Proyecto de Mejora del Ferrocarril Gral. San Martín: Ramal Retiro-Pilar

“Diseño y Construcción de la Obra de Renovación de Vías y Señalamiento del FC Gral.

San Martín, Sector Estación Retiro (KM 0.000) a Estación Pilar (KM 56.440)”

Circular con y sin Consulta N° 01-2022 a la SDO

Tipificación tamaños de brazo de barrera CLASE 1 PINTADAS

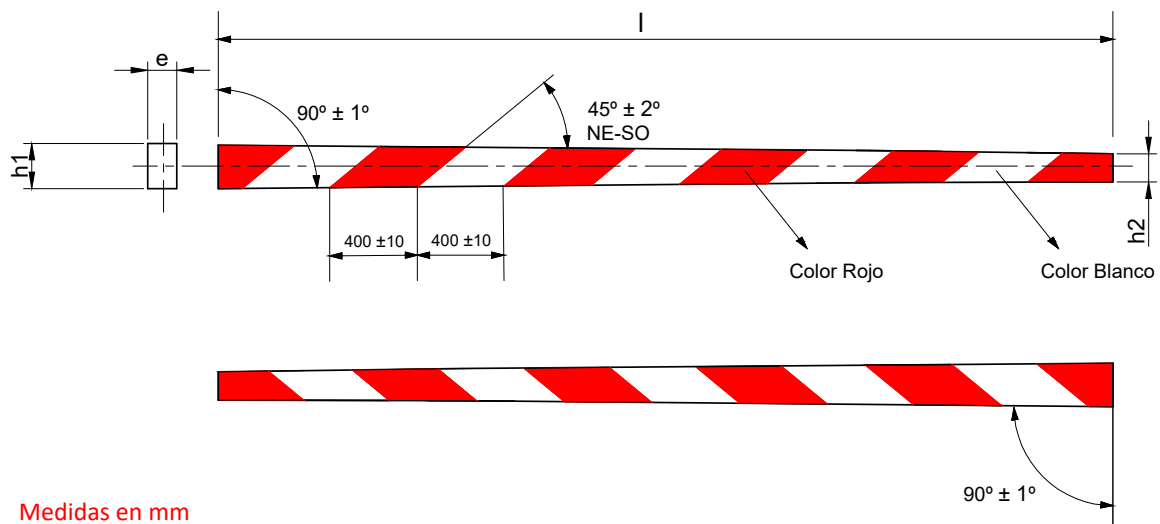
¿Los brazos de barrera deberán ser fabricados en madera o se admitirán otros materiales (aluminio revestido con fibra de vidrio, por ejemplo) como los utilizados en EEUU y Europa (por ejemplo)?

Considerar provisionalmente la utilización de brazos de madera del tipo de los instalados en los pasos a nivel existentes correspondientes al "Tipo L" de la especificación que se adjunta a la presente circular como Anexo I. Se aclara que es parte del alcance de la obra la adecuación o modificación de los soportes de las máquinas de accionamiento para la sujeción de dichos brazos.

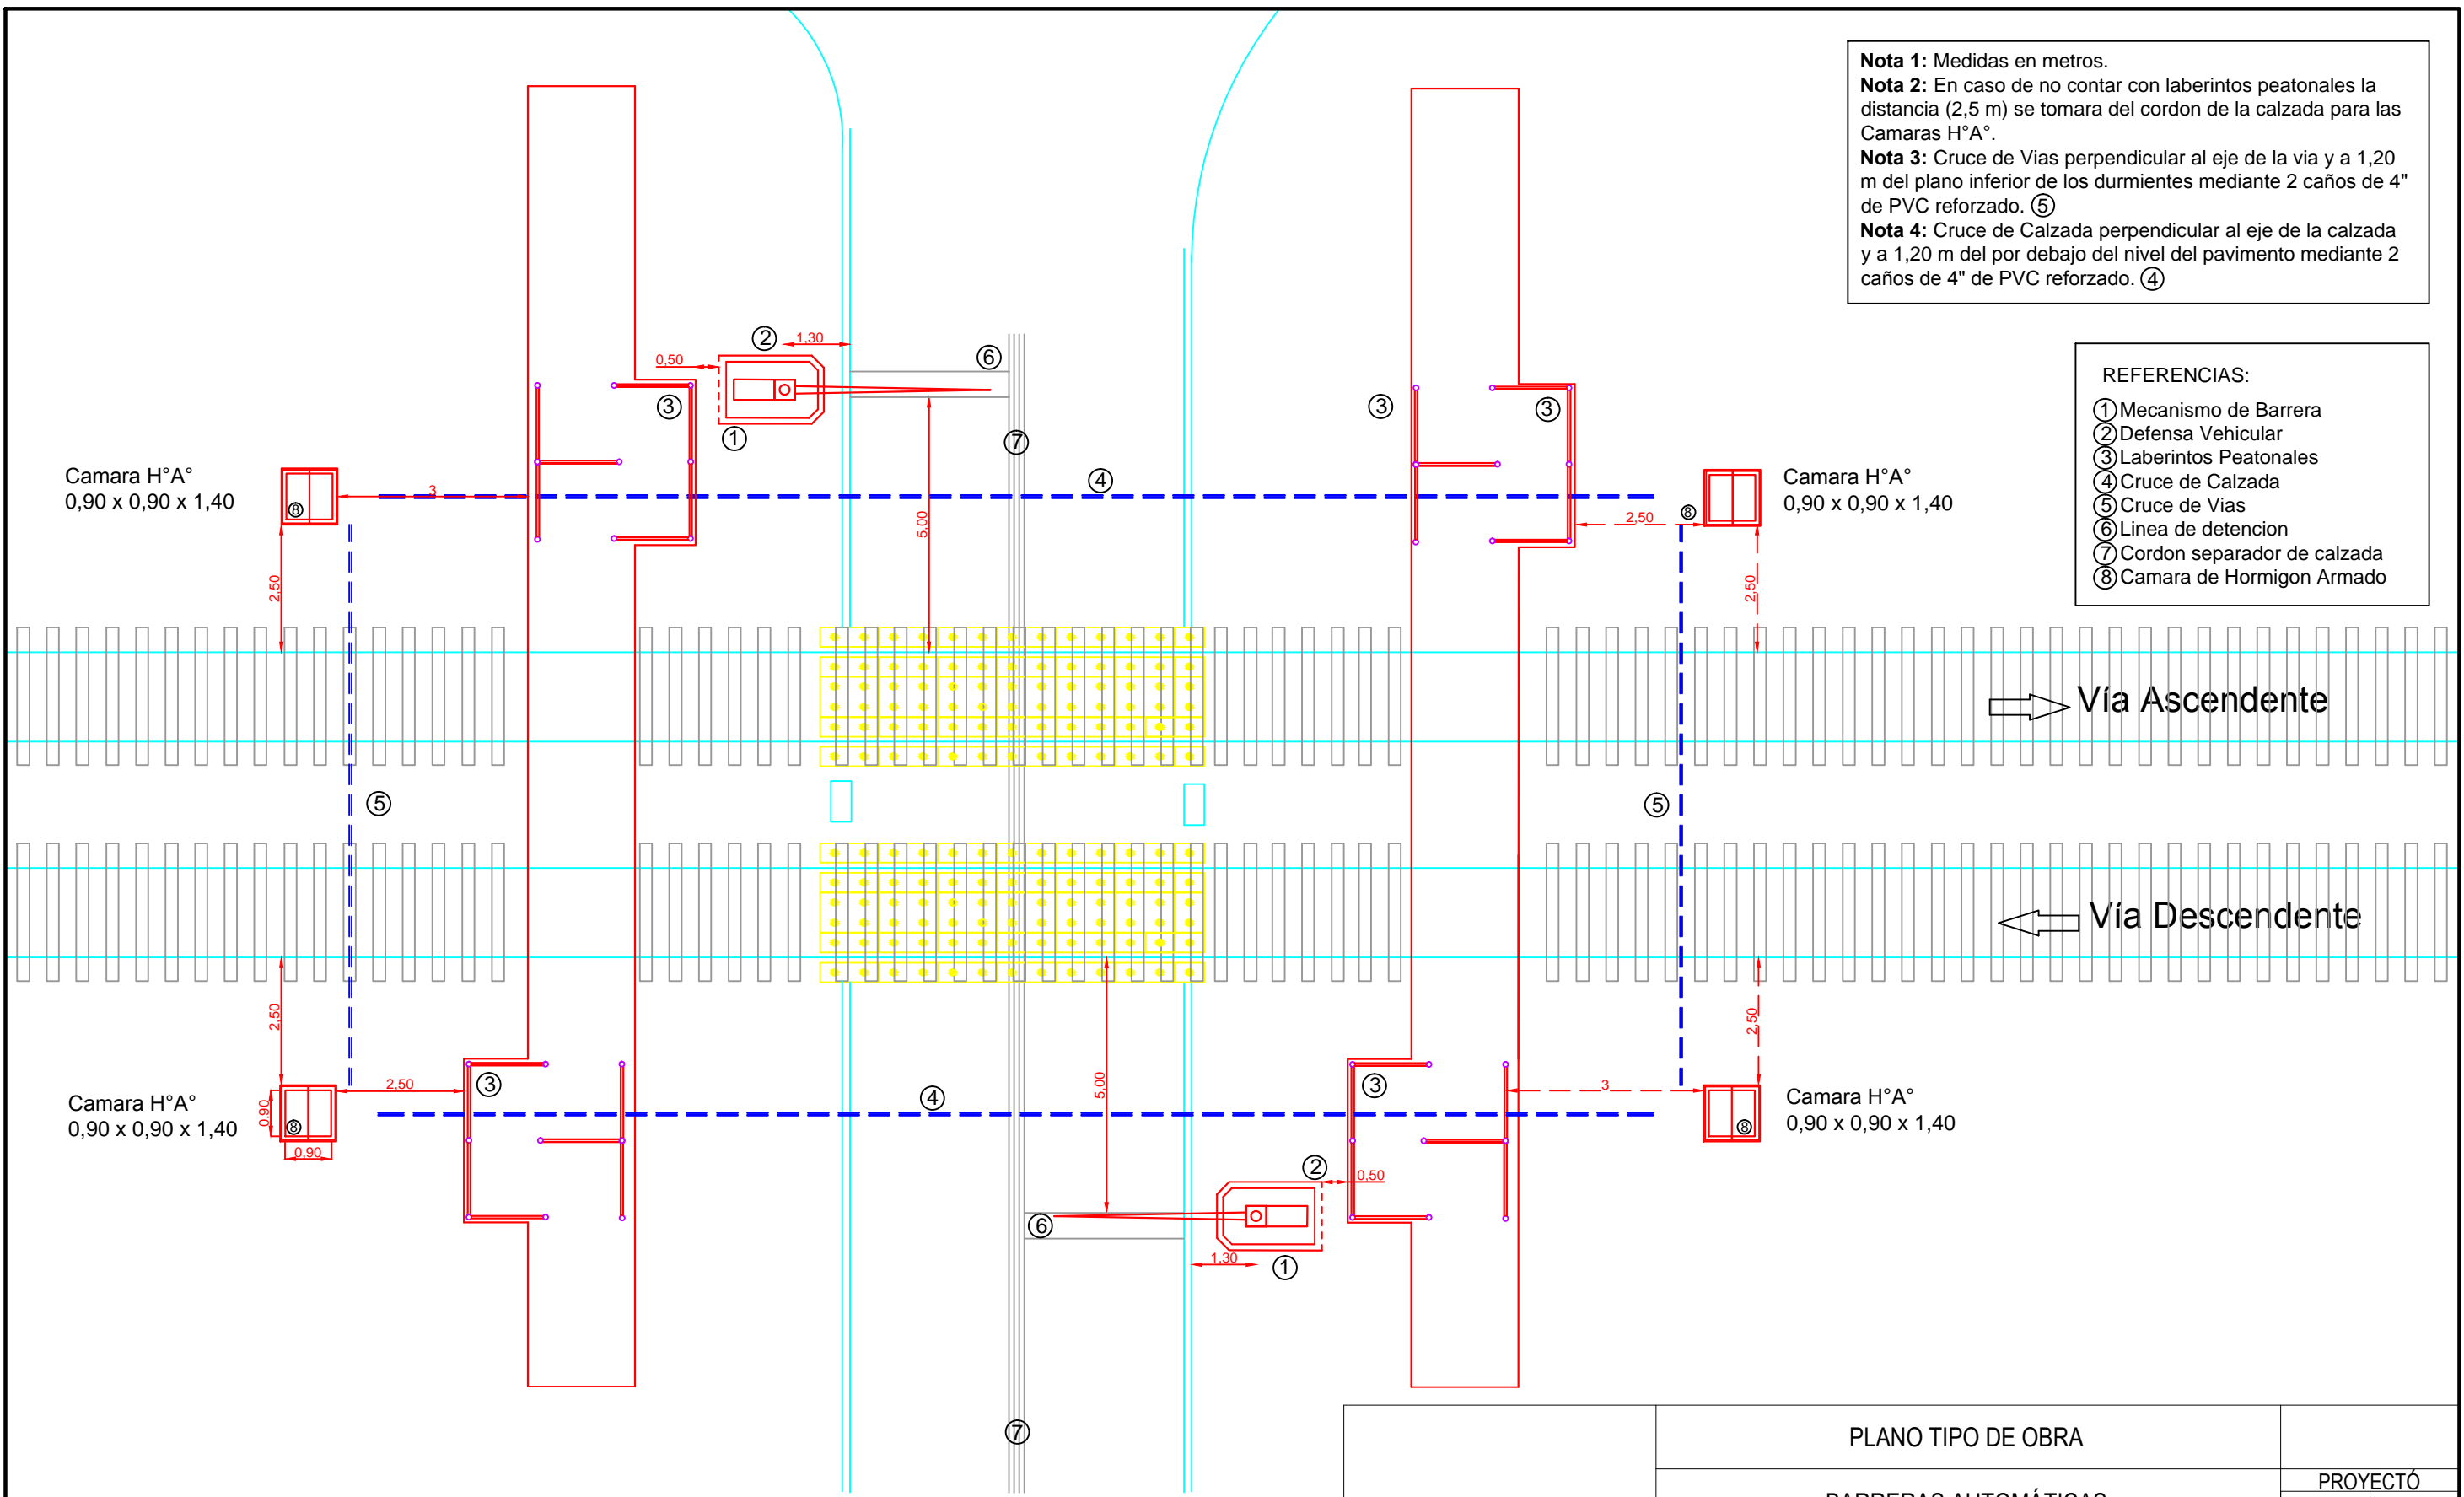
"Para los cruces de vía, calzada, bases de barrera y distribución de cámaras en los PaN se adjunta Plano SÑ-B0252-0. Ubicación de cámaras de H°A°, accionamiento y cruces bajo vías.

No obstante, el plano mencionado no ha sido encontrado en la documentación licitatoria.

Se adjunta a esta Circular el plano solicitado como Anexo II.
